**AVIS RELATIF À LA PROTECTION
CONTRE LES EVENTUELS EFFETS NOCIFS ET NUISANCES
PROVOQUÉS PAR LES RAYONNEMENTS NON IONISANTS
GÉNÉRÉS PAR DES ANTENNES ÉMETTRICES STATIONNAIRES**

Commune : JEMEPPE-SUR-SAMBRE - Exploitant : ORANGE

Référence exploitant : 060N1_9 / 30031N1_1 / 40031N1_1 / 50031N1_1

Rapport n° 964 / 2025

Figure 1 : Vue en plan des lieux de séjour et des points de contrôle

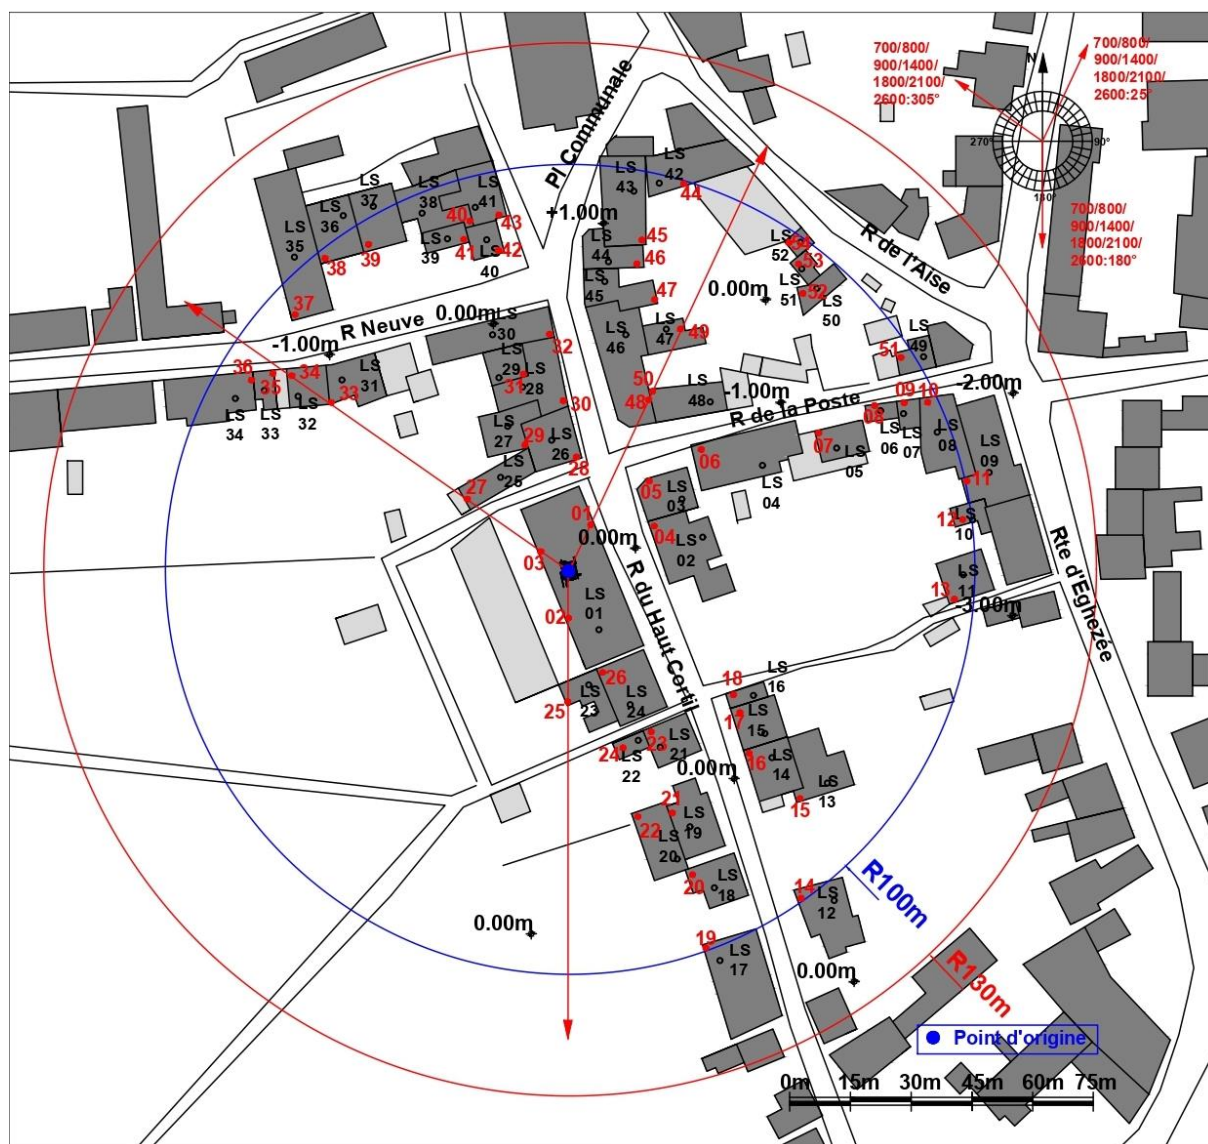
- le numéro du point de contrôle repris sur un des plans de la figure 1;
- le numéro du LS dans lequel se trouve le point de contrôle de la 1^{ère} colonne ;
- l'atténuation d'obstacle prise en compte pour le calcul de l'indice d'exposition dans le LS ;
- le résultat du calcul de l'indice d'exposition.

N° point de contrôle	LS	Atténuation (dB)	Indice d'exposition relatif à la limite par installation IE_i
48	LS46	3,0	0,745
33	LS31	3,0	0,713
47	LS45	3,0	0,668
46	LS44	3,0	0,598
21	LS19	3,0	0,587
34	LS32	3,0	0,520
45	LS43	3,0	0,506
35	LS33	3,0	0,479
32	LS30	3,0	0,453
36	LS34	3,0	0,446
37	LS35	3,0	0,443
42	LS40	3,0	0,436
20	LS18	3,0	0,417
52	LS50	3,0	0,410
53	LS51	3,0	0,387
41	LS39	3,0	0,385
44	LS42	3,0	0,384
54	LS52	3,0	0,384
38	LS36	3,0	0,371
39	LS37	3,0	0,370
43	LS41	3,0	0,365
40	LS38	3,0	0,343
19	LS17	3,0	0,305
17	LS15	3,0	0,290
22	LS20	3,0	0,275
7	LS05	3,0	0,263
16	LS14	3,0	0,253
49	LS47	3,0	0,249
8	LS06	3,0	0,231
6	LS04	3,0	0,219
51	LS49	3,0	0,207
14	LS12	3,0	0,190
50	LS48	3,0	0,187
9	LS07	3,0	0,180
15	LS13	3,0	0,173

En ce qui concerne les antennes de l'installation mentionnées dans le tableau 1, la distance maximale à laquelle la limite pourrait être atteinte, à l'extérieur, est égale à 89,7 m. S'il n'y a pas de LS à une distance inférieure, les antennes respectent forcément la limite d'immission.

Dans le cas des LS situés à l'intérieur des bâtiments, une atténuation d'obstacle est prise en compte et il en résulte que la distance maximale à laquelle la limite pourrait être atteinte se réduit à 63,6 m.

Figure 2 : Vue en plan des installations d'antennes dans un rayon de 300 mètres autour de l'installation faisant l'objet de la demande d'avis

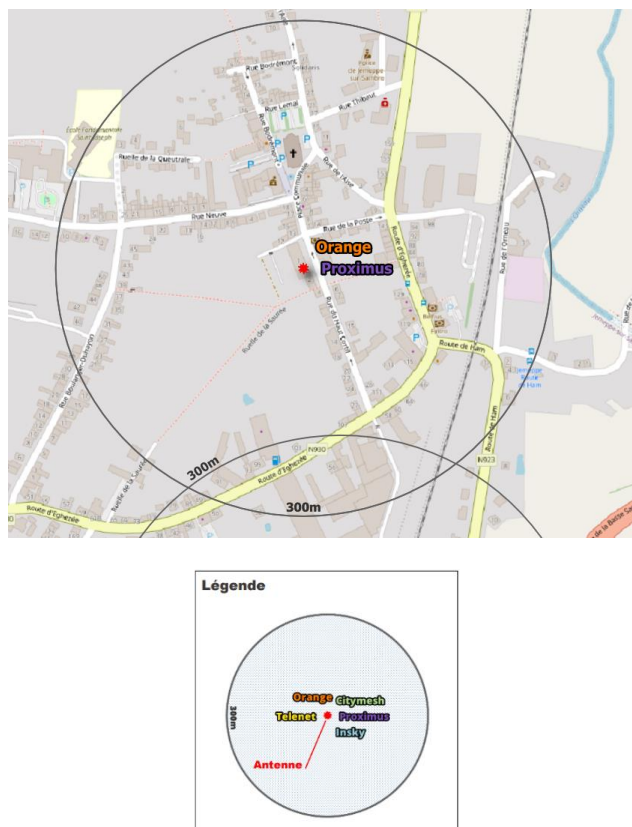
Le plan en projection verticale de la figure 2 indique la localisation des installations d'antennes émettrices stationnaires visées par le décret et situées dans un rayon de 300 mètres autour de l'installation référencée dans le paragraphe 2 et localisée au centre du cercle. Les données de localisation de ces antennes et les avis correspondant sont accessibles via le cadastre en ligne des antennes émettrices stationnaires⁸. Les installations prises en compte dans l'évaluation du respect de la limite cumulative sont les installations d'antennes émettrices déclarées en service par l'exploitant à la date du présent avis, à l'exception de l'installation référencée dans le paragraphe 2 et éventuellement d'autres installations ayant fait l'objet d'une demande d'avis à la même date et qui sont situées à l'intérieur de la zone de 300 mètres de rayon.

- il y a au plus 4 installations d'antennes émettrices stationnaires présentes dans la zone d'évaluation de 300 mètres de rayon représentée dans la figure 2, y inclus l'installation référencée dans le paragraphe 2 : la limite cumulative définie à l'article 4, §2 du décret est nécessairement respectée dans les lieux de séjour à l'intérieur de la zone d'évaluation de 300 mètres de rayon ;

- c) dans tous les autres cas, il a été vérifié que la limite cumulative définie à l'article 4, §2 du décret n'est pas dépassée dans les lieux de séjour sur base du nombre d'installations localisées dans la zone d'évaluation de 300 mètres de rayon représentée dans la figure 2, de leur localisation ainsi que des données inscrites dans la figure 1 et au paragraphe 4 du présent avis et dans les avis attestant le respect de la limite par installation ou de la limite abrogée de 3 V/m relatifs aux autres installations reprises dans la figure 2.

Compte tenu des considérations ci-dessus, il apparaît que l'intensité du rayonnement électromagnétique généré, dans les lieux de séjour situés dans un rayon de 300 mètres autour de l'installation référencée dans le paragraphe 2, par l'ensemble des antennes émettrices stationnaires de l'ensemble des exploitants du même site d'antennes émettrices stationnaires respecte la limite fixée à l'article 4, § 2 du décret.
